電源開発株式会社
大間原子力発電所

デイスサイトの影響検討について

平成16年8月
原子力発電安全審査課

図-6 基本モデルとデイスাইトモデルのフーリエ振幅スペクトル比の比較
 (地震観測点(E+F) / 入力規定位置($2E_0$))

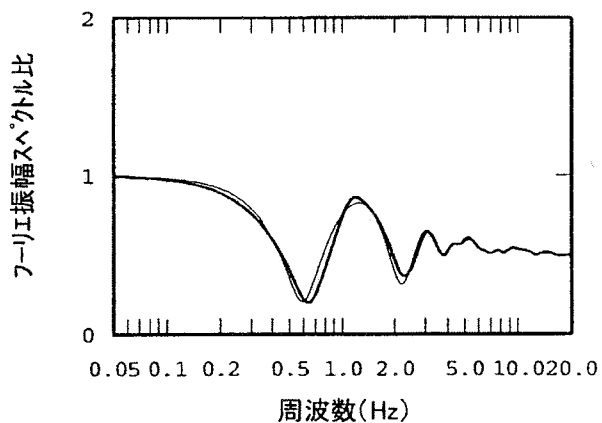
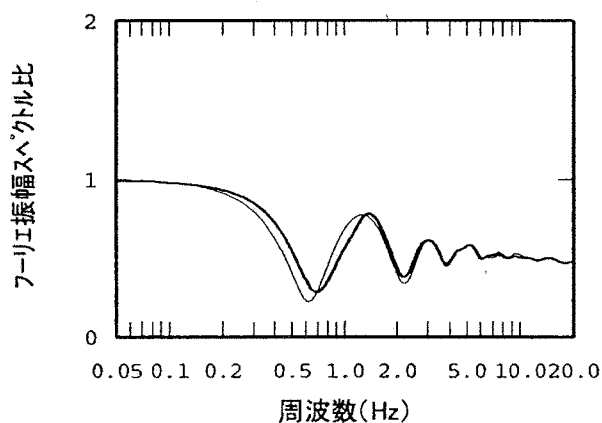
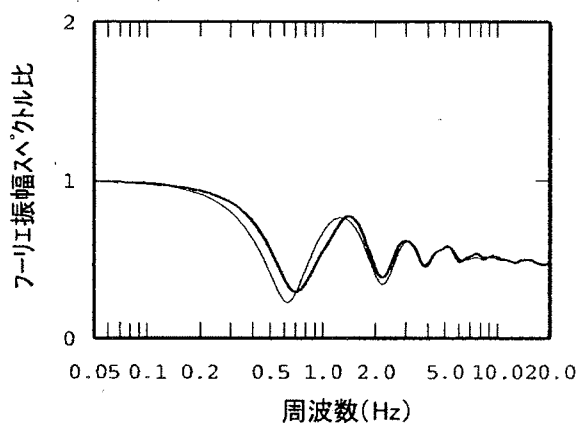
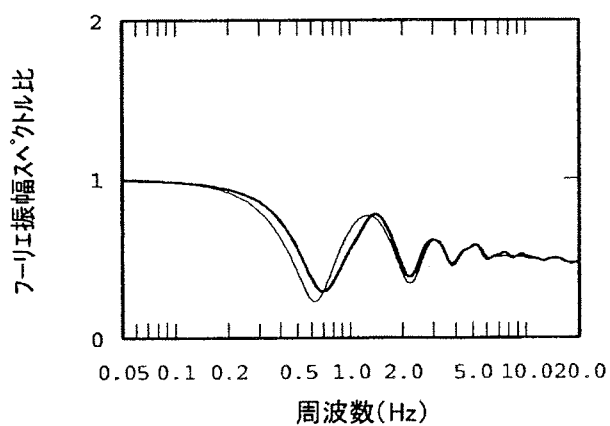
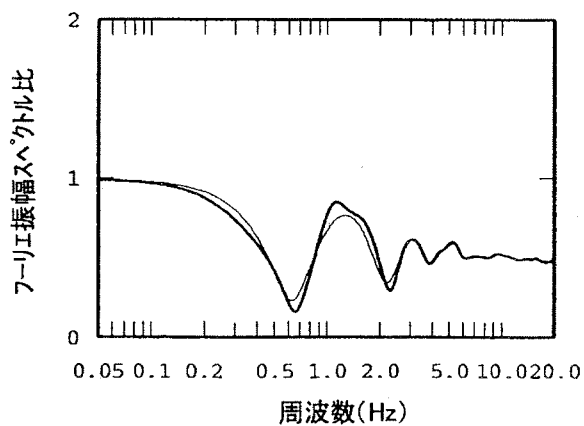
図-6 に鉛直入射及び斜め入射の場合について、デイサイトモデルと基本モデルの地震観測点におけるフーリエ振幅スペクトル比を比較して示す。同図によると、デイサイトを考慮したデイサイトモデルとデイサイトを考慮しない基本モデルのフーリエ振幅スペクトル比は、全般的に大きく異なっていない。

基本モデルとデイサイトモデルのフーリエ振幅スペクトル比を比較すると、両者の差は小さいことから、本検討で算定した入射角による斜め入射においては、鉛直入射の場合と同様にデイサイトが解放基盤相当位置の地震観測点における地震動に及ぼす影響は小さいと考えられるとしている。

図-7(1) デイサイトモデルと玄武岩モデルによる応答スペクトルの比較($h=0.05$)
 (鉛直入射, 地震観測点)

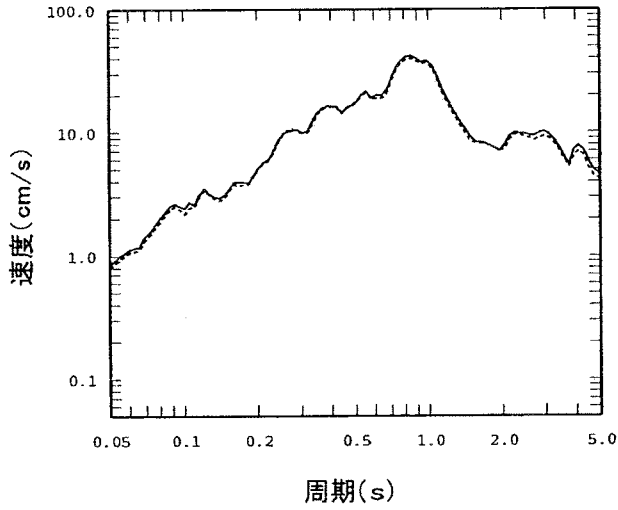
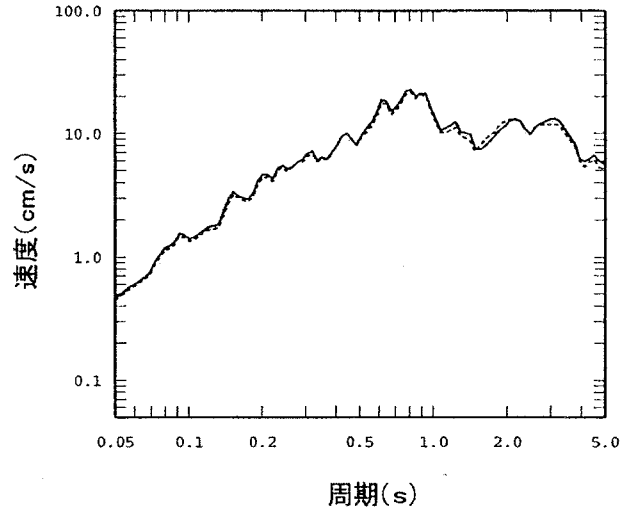
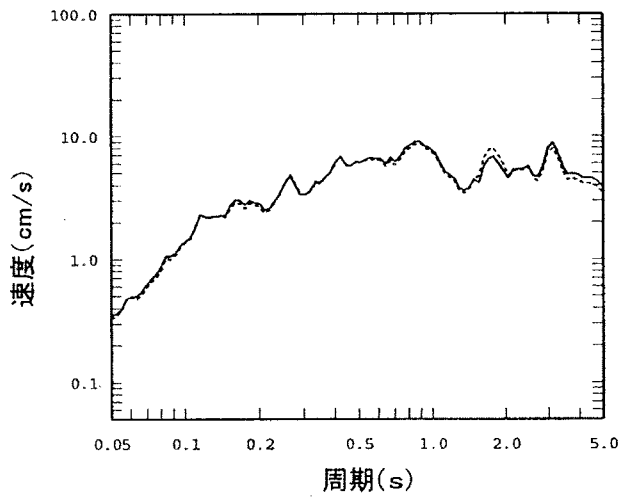
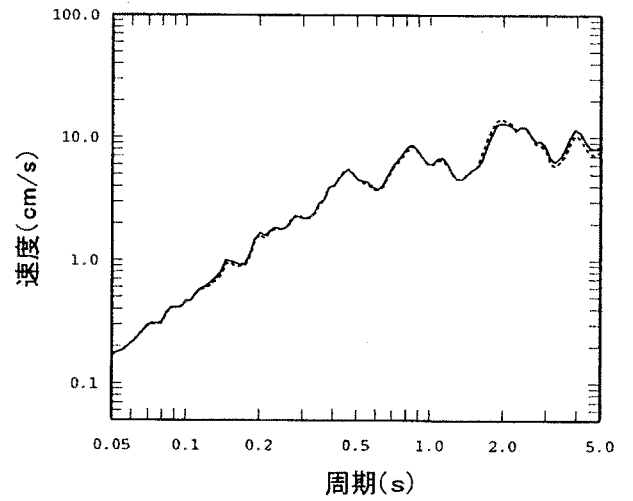
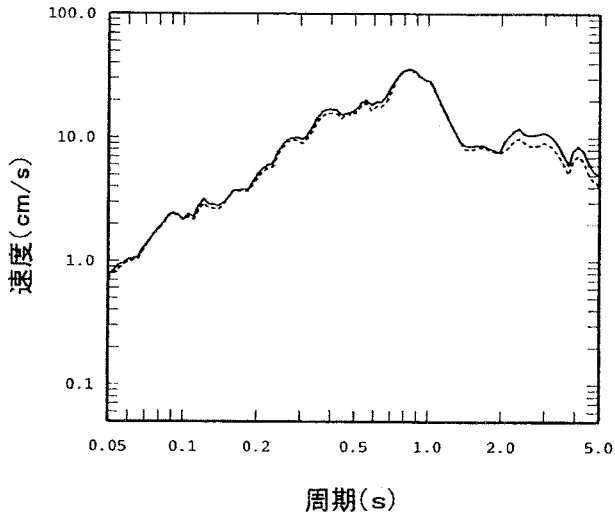
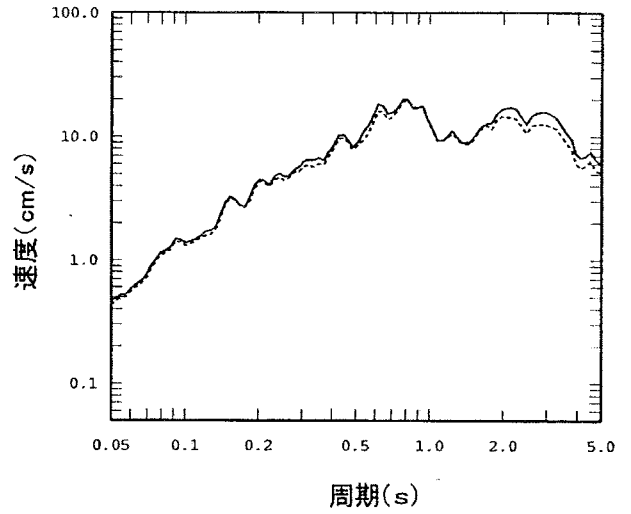
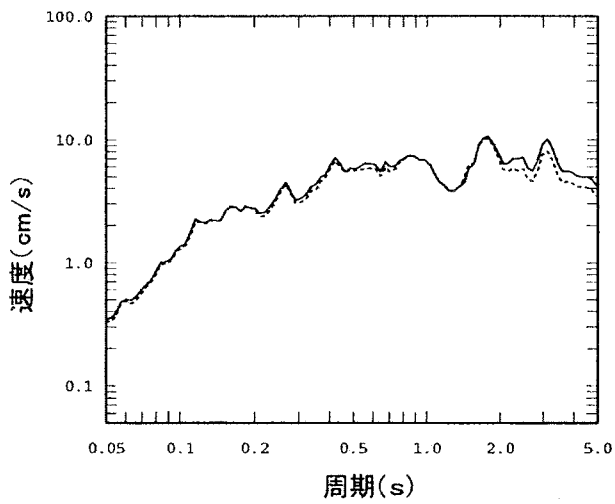
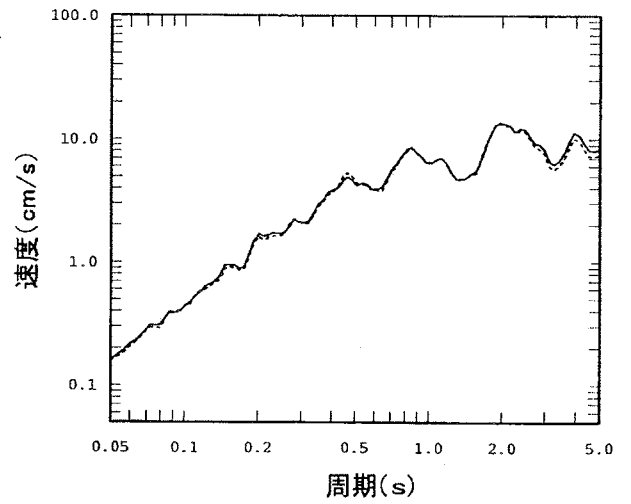
図-7にデイサイトモデルと玄武岩モデルの地震観測点における応答スペクトルを比較して示す。図-7に示すとおり、鉛直入射及び本検討で算定した入射角による斜め入射のいずれも、玄武岩を考慮していないデイサイトモデルと玄武岩モデルの応答スペクトルの差はおおむね小さくなっている。

デイサイトモデルと玄武岩モデルの応答スペクトルを比較すると、両

者の差は小さいことから、鉛直入射及び本検討で算定した入射角による斜め入射のいずれにおいても、玄武岩及びデイサイトが解放基盤相当位置の地震観測点の地震動に及ぼす影響は小さいと考えられるとしている。

図-4 短波長重力から推定されるデイサイトの分布状況とアレイ観測点との位置関係

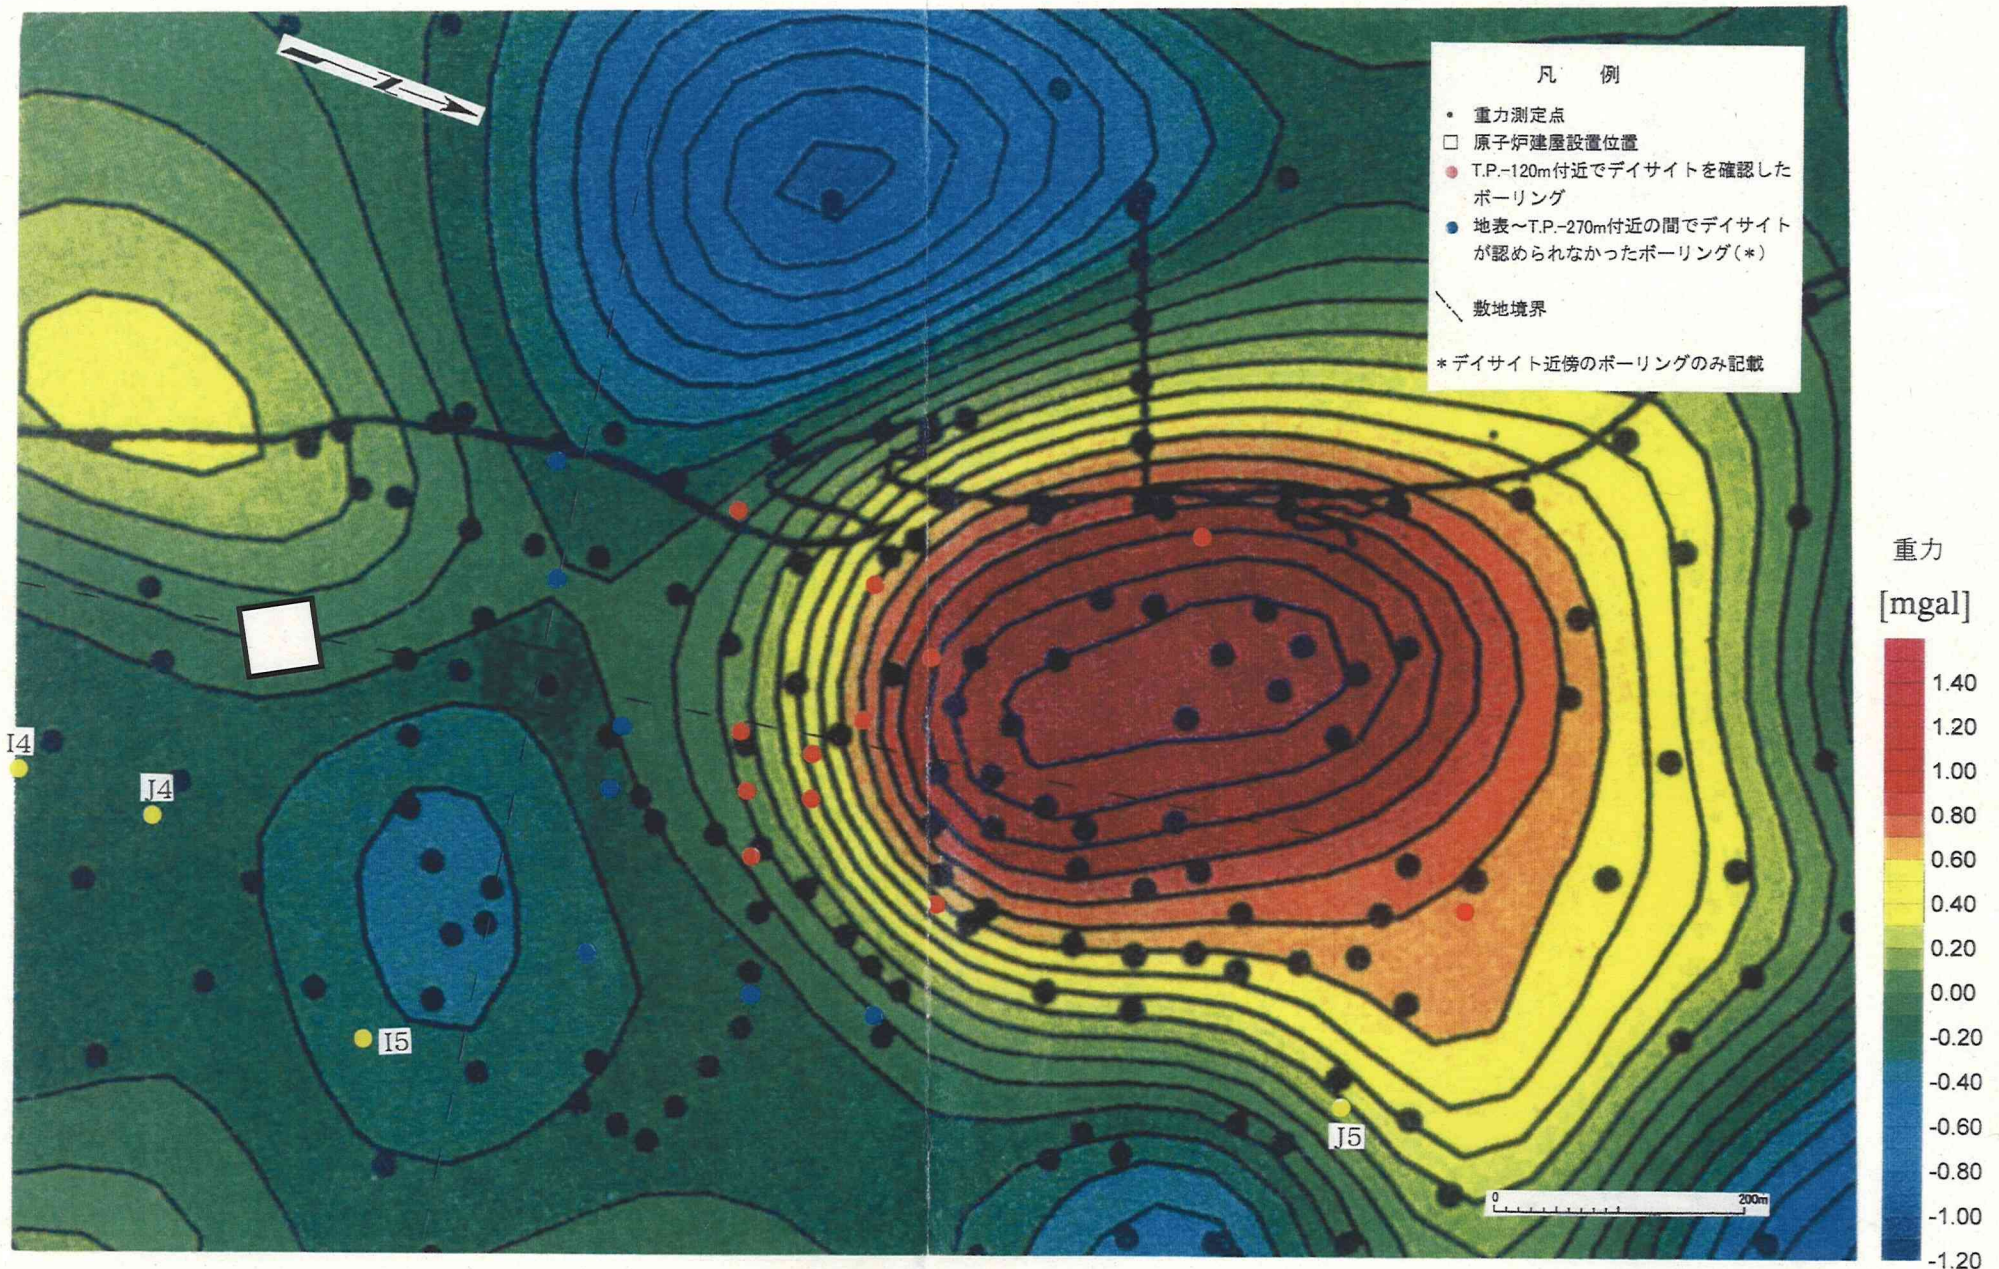
図-4 に、推定されるデイサイトの分布状況とアレイ観測点との位置関係を示す。同図より、J5観測点の深さ方向には、デイサイトが分布する可能性があるものの、その他の観測点の深さ方向にはデイサイトは分布していないと考えられるとしている。なお、ボーリング調査によるとデイサイトはT.P.約-270m程度まで分布していると推定される。

図-5 観測された微動の位相速度と波長の関係

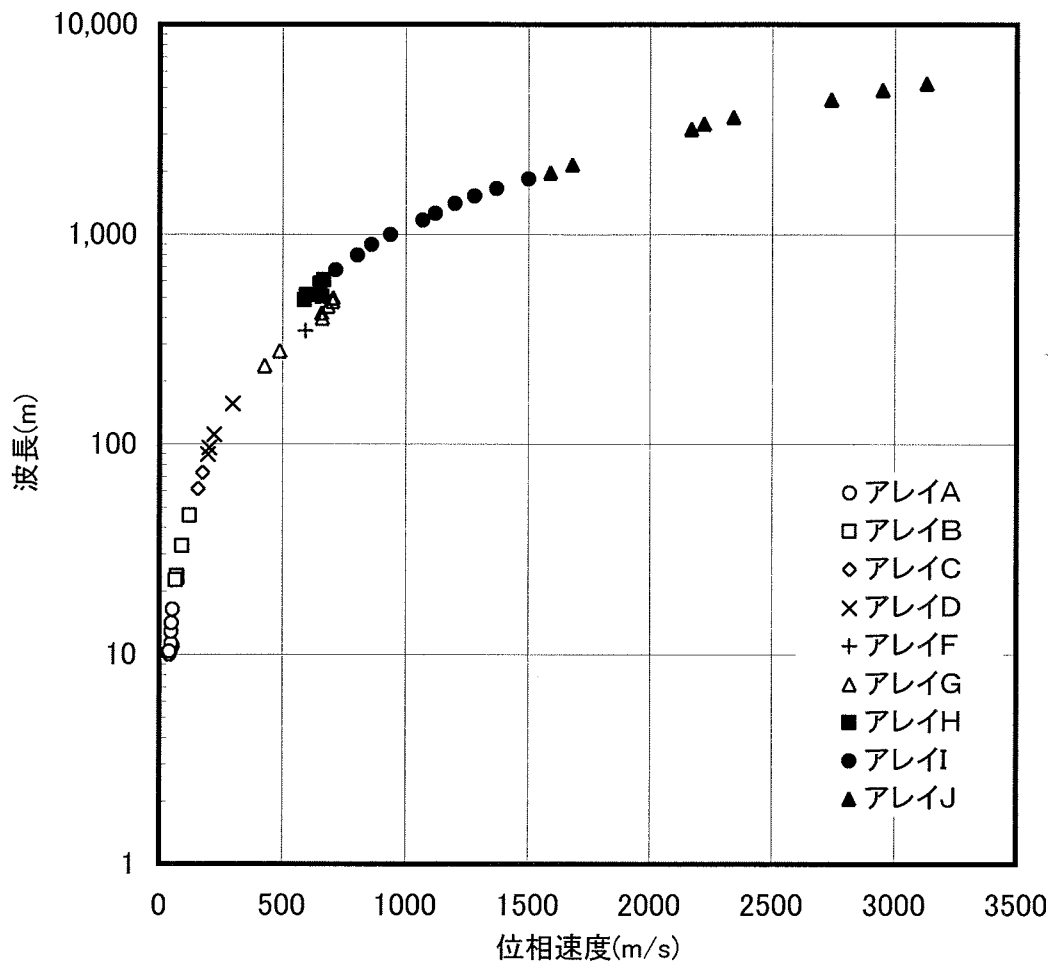
図-2 に示した分散曲線を位相速度と波長の関係に直した結果を図-5 に示す。アレイJについては、図-5 に示すとおり、波長 2000m 程度以上に

おける位相速度と波長の関係を算出していることから、アレイJで得られた位相速度と波長の関係には、深さ 2000m 程度以浅の地盤の影響が含まれていると考えられるとしている。

このため、デイサイトの分布がT.P.約-270mまでであることを考えると、アレイJで得られた位相速度と波長の関係には、デイサイトの影響が含まれていると考えられるとしている。

一方、岡田(1998)⁽¹⁾及びTokimatsu(1997)⁽²⁾によれば、波長 λ のレイリー波の位相速度は、深度 $\lambda/3$ ～深度 $\lambda/2$ における地盤のS波速度をおおむね反映するとされており、アレイJで対象としている波長が2000m程度以上であることから、アレイJで得られた位相速度はT.P.約-270m程度まで分布していると推定されるデイサイトよりも深いT.P.約-600m以深の地盤のS波速度をおおむね反映しているものと考えられるとしている。

図-6 微動のH/V スペクトル(アレイH~アレイJの各観測点)

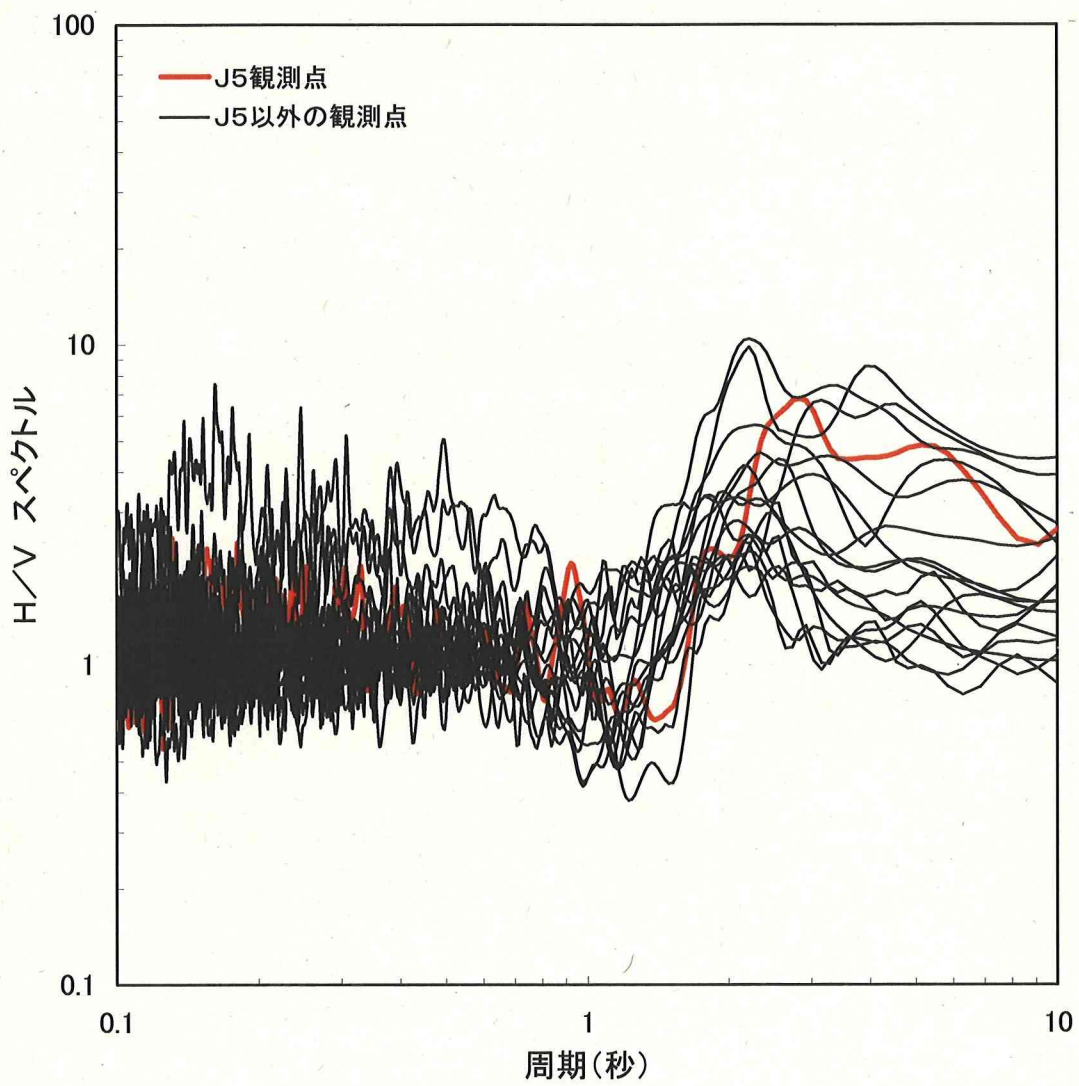
そこで、Tokimatsu(1997)により、アレイH～アレイJの各観測点における微動のH/Vスペクトルを算出し、デイサイトに近接しているJ5観測点とJ5以外の観測点を比較したとしている(図-6)。同図に示すとおり、J5観測点

のH/Vスペクトルは J5以外の観測点と同様に、周期2秒～3秒付近に H/Vスペクトルが最大となる周期が共通してみられ、J5観測点のみが J5以外の観測点と大きく異なるような傾向はみられない。

したがって、微動のアレイ観測にデイサイトに近接しているJ5観測点が含まれていることにより、逆解析結果が大きく変わることはないと考えられるとしている。
